工程指示 / 要求簡箋(E.I.)

工程指示編號：EI / 4984 / 22

工程名稱：將軍澳日出康城 11

工程項目：試水箱單元件 廠用鋁板 改斜面

<b>美特鋁質有限公司</b> MIDI Aluminium Fabricator Ltd.		工程號 J858 地盘 康城11期	類別 制圖 W. E. X	物料號 - 圖號 J858-AP07
修改 2 日期 21/09	採用工廠 <input checked="" type="checkbox"/> 地盤 材料颜色 香槟金 (ECD3X1009 9S-JF2)	图纸名称 防水片加工图 材料 1.5mm鋁板	復核 - 批准 -	數量 - 單件重量 - (KG)

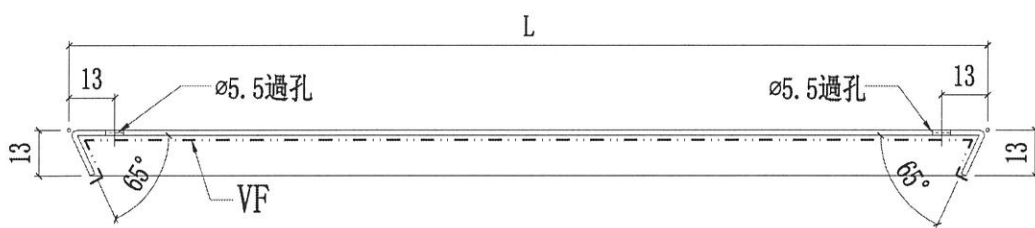
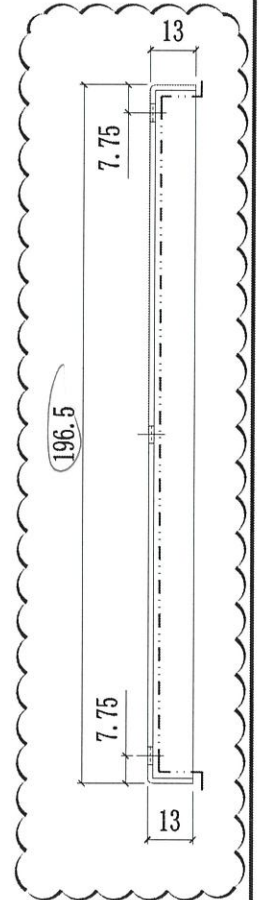
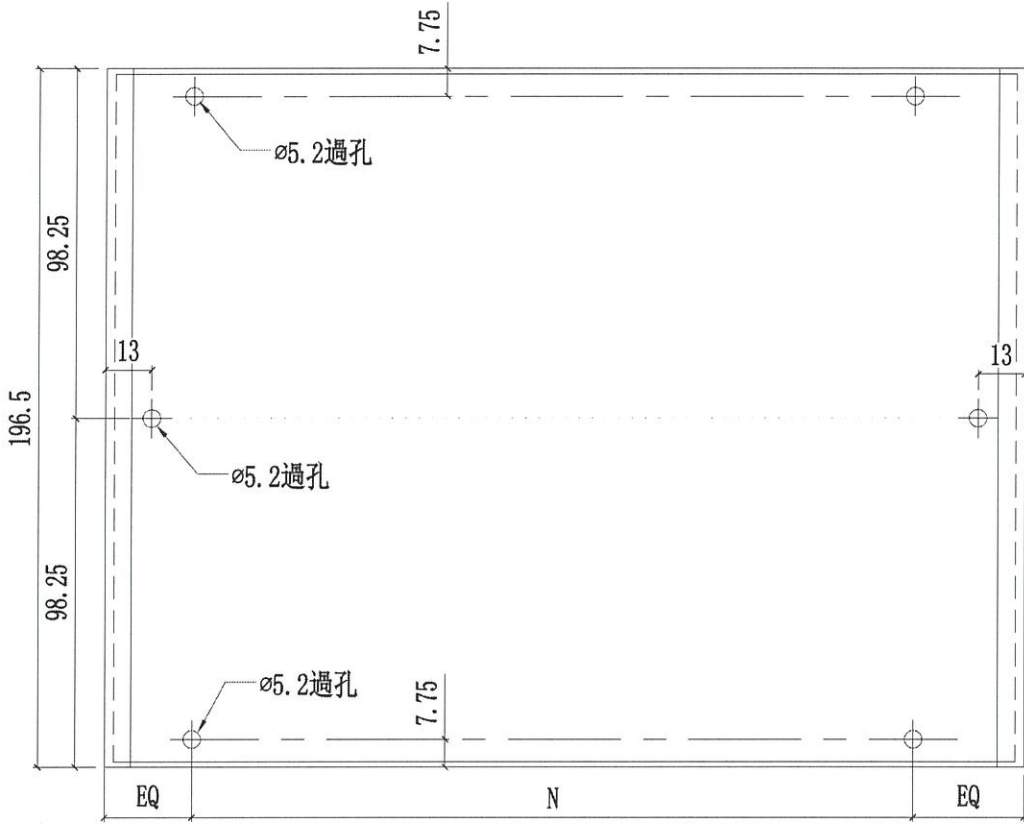
**D 版：J858-AP07 修改，鋁板斜面平 (頂底)**

所有有裝飾條的單元，因扣座改為斜面，鋁板就需順應改為斜面
